Słupsk, dnia 30.10.2017 r

### ODPOWIEDZI NA ZAPYTANIA

dotyczy: przetargu nieograniczonego pn.: „Dokończenie budowy Parku Wodnego Trzy Fale w Słupsku” - nr sprawy 3/3F/2017.

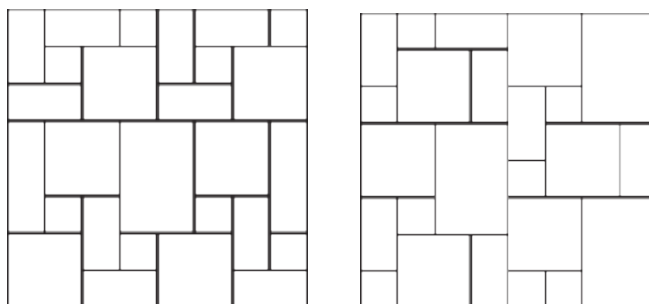
Prosimy o określenie sposobu zabudowy umywalk w łazienkach - rodzaj i grubość materiału, szerokość i wysokość zabudowy itp.

*Umywalki w łazienkach montowane będą bezpośrednio do ściany bez zabudowy, bez przedścianek i bez postumentów. Do umywalki należy montować syfon dekoracyjny ze stali nierdzewnej. Poniżej przedstawiamy widok proponowanego urządzenia.*
